3号機原子炉格納容器内取水設備の設置に関する補足説明資料

2021年4月2日

2. 前回面談のコメント

2. 前回面談のコメント

2-1. 逆止弁開閉に必要な水頭差

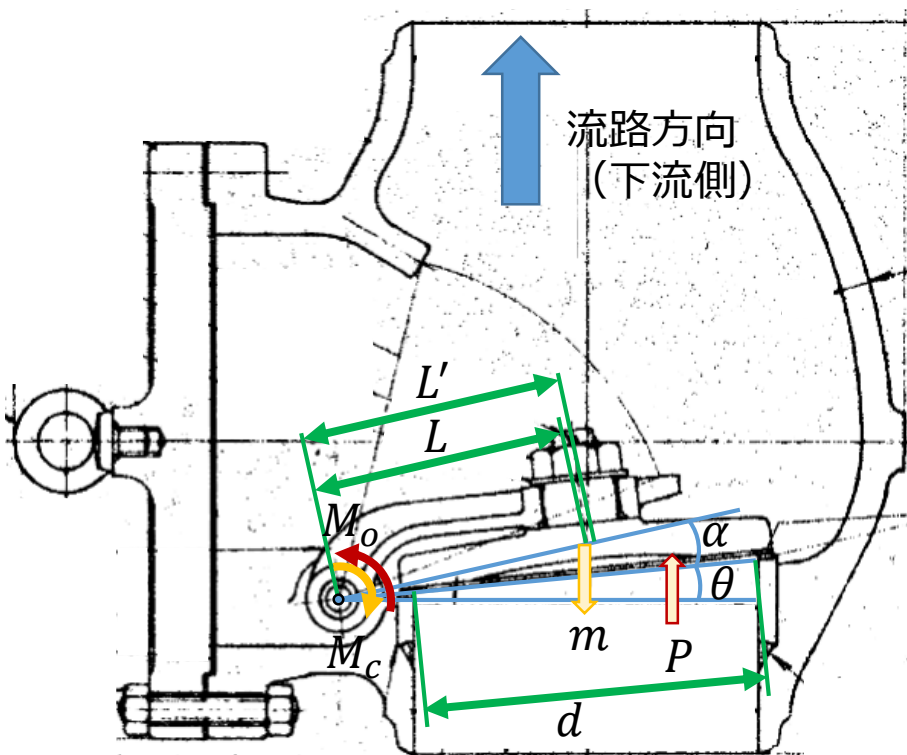
- 2-1. 逆止弁開閉に必要な水頭差（400mm）の算出根拠を示すこと。
- 2-2. 工事により発生する廃棄物量を示すこと。
- 2-3. PCV取水設備における水位管理の考えを示すこと。
- 2-4. 取水ポンプの定格流量および揚程の設定根拠を示すこと。
- 2-5. 水処理二次廃棄物の発生量評価の詳細を説明すること。
- 2-6. 既設配管の水位上昇に対する設備対策を説明すること。
- 2-7. 分水栓を用いた既設配管の水抜き作業の詳細を説明すること。

- 逆止弁開閉に必要な水頭差は、弁体重量および配管内部の水重量を考慮し、以下の通り算出。
 - 逆止弁の開閉方向に働くモーメント（開方向： M_o 、閉方向： M_c ）が釣り合うときに、弁体に作用する面圧を算出（閉方向モーメントは弁体の自重を考慮）。
 - 面圧に相当するPCVと既設配管の水頭差が逆止弁開閉に必要な水頭差として算出。

$$M_c = mgL \cos(\theta + \alpha) = 119.823\text{Nm}$$

$$\text{必要入口圧力} : P = \frac{4M_o}{\pi d^2 L'} = 3.758\text{kPa}$$

$$\text{逆止弁開閉に必要な水位差} : \Delta H = \frac{P}{\rho g} = \mathbf{384\text{mm} < 400\text{mm}}$$

なお、逆止弁下流側の水重量については、本試算はPCVと既設配管の水位差にて評価していることから考慮済みである。また、既設配管の圧損影響は、当該配管口径が400A~750A、かつ、定格流量は $5\text{m}^3/\text{h}$ であり、圧損は非常に小さいことから影響は無視できる。
